LAVORI DI RISTRUTTURAZIONE DEI PIANI TERRA ED
INTERATO DEL PADIGLIONE E ZONE LIMITROFE
DELL'OSPEDALE DI PESARO CENTRO

PROGETTO DI VARIANTE

ELABORATI/ARCHITETTONICI	1:100/10
CENTRALE FRIGO PAD "F" - PIANO INTERRATO PROGETTO - PIANTE SEZIONI E PIANTA SMALTIMENTO ACQUE METEORICHE	
H154 V1-AR40	
Data di emissione: Maggio 2011 Commessa Sport: C502 Commessa TAV: 5 Foglio: 11

PROGETTO DI VARIANTE : SEZIONE 1-1

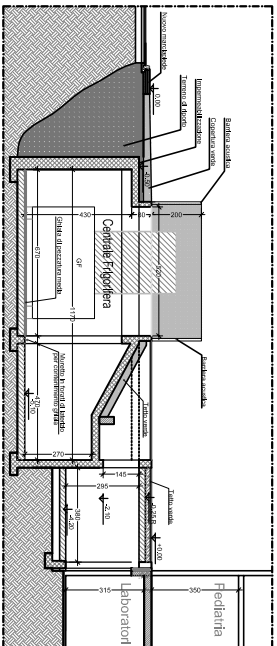
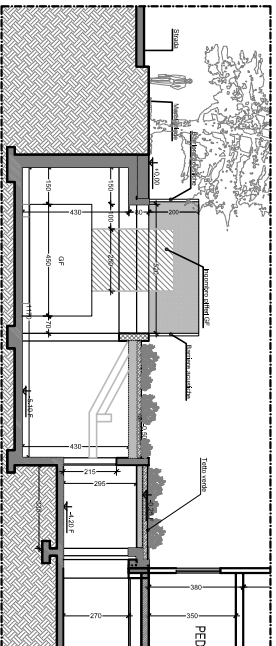
PROGETTO APPROVATO : SEZIONE 1-1

PROGETTO DI VARIANTE : SEZIONE 2-2

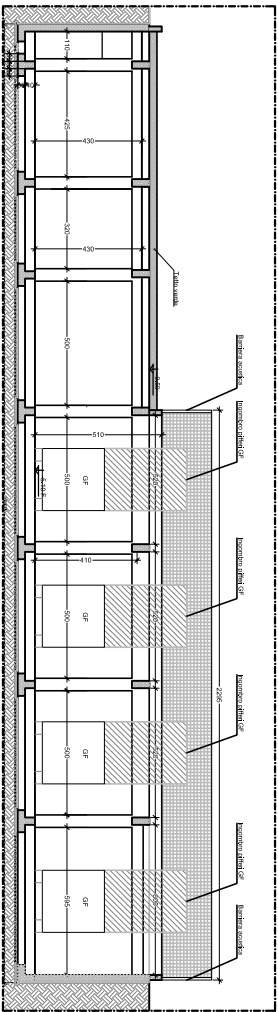
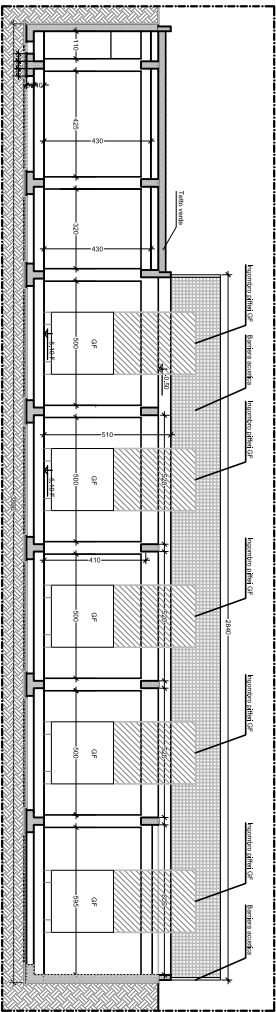
PROGETTO APPROVATO : SEZIONE 2-2
